Syndicat Mixte
des 3 vallées

Service : assainissement non collectif
Objet : Rapport de visite – contrôle de fonctionnement
Date : 7 juillet 2020
N° dossier : 63155 (à rappeler dans toute correspondance)

Diagnostic de l'assainissement non collectif

Dossier numéro : 63155

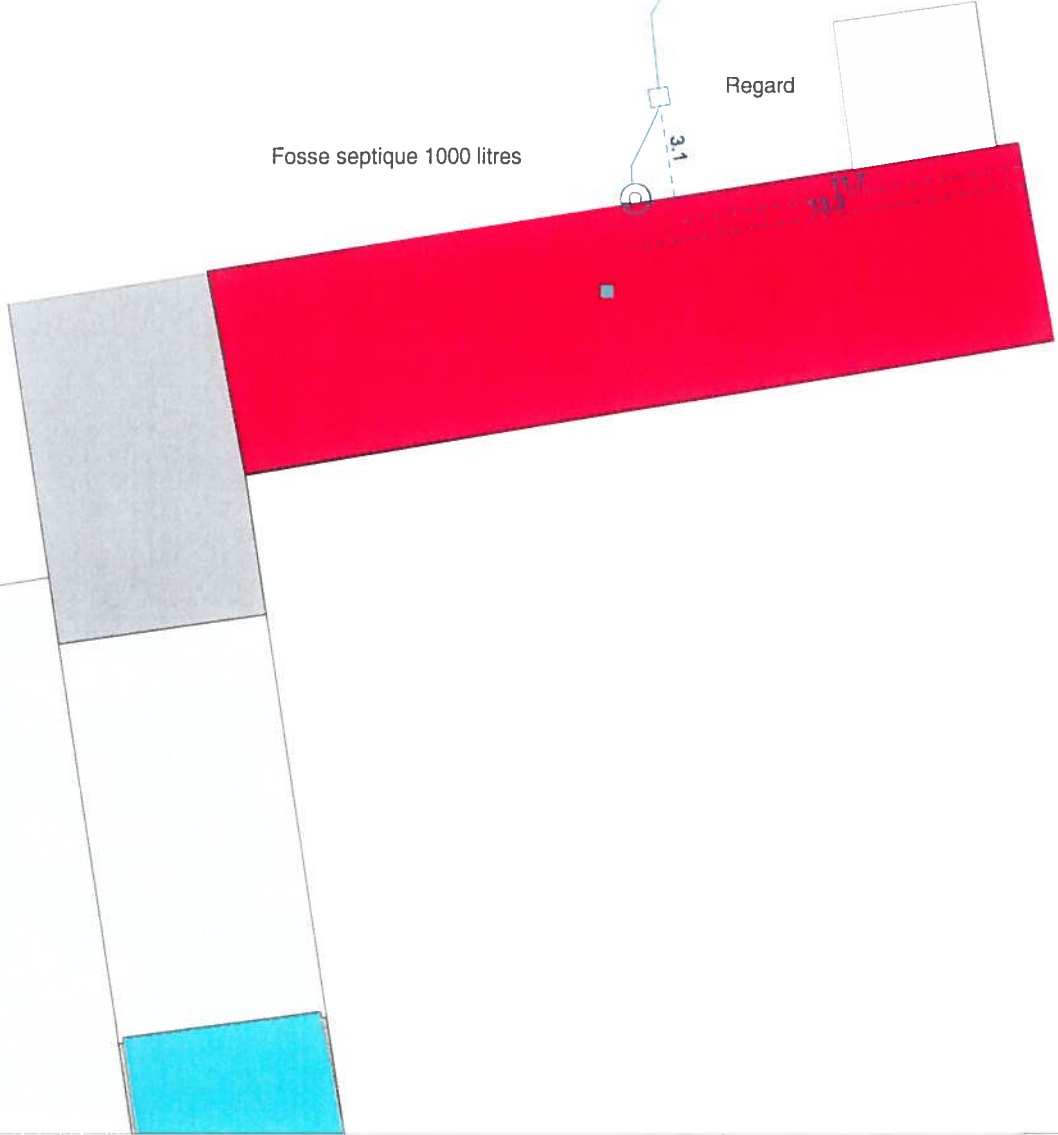
Commentaires sur le rejet en milieu superficiel : Le trop plein de fosse est en partie infiltré par un drain puis un puisard (déclaration de l'usager). Le trop plein du puisard se déverse dans le fossé bordant la voie communale. Rejet non localisé en présence d'un roncier sur le puisard et au niveau du rejet.

Proposition d'avis du contrôleur	Défavorable
<p>Commentaires : Installation non conforme car incomplète, avec contact possible avec des eaux usées non traitées.</p> <p>Procédure de remise aux normes :</p> <ul style="list-style-type: none"> - Mise en oeuvre préalable d'une étude d'aptitude des sols à l'assainissement non collectif réalisée par un bureau d'étude (articles 11 et 12 de l'arrêté du 7 septembre 2009 fixant les prescriptions techniques applicables aux installations d'assainissement non collectif recevant une charge brute de pollution organique inférieure ou égale à 1,2 kg/j de DBO5). - L'intégralité de la filière d'assainissement non collectif devra être créée, après vidange puis dépose ou remblaiement des ouvrages existants. - Les ouvrages susceptibles d'être mis en place sont listés sur le site http://www.assainissement-non-collectif.developpement-durable.gouv.fr/agrement-des-dispositifs-de-traitement-r92.html ou disponibles au Syndicat.

rejet vers le fossé bordant la voie communale
(Non localisé)
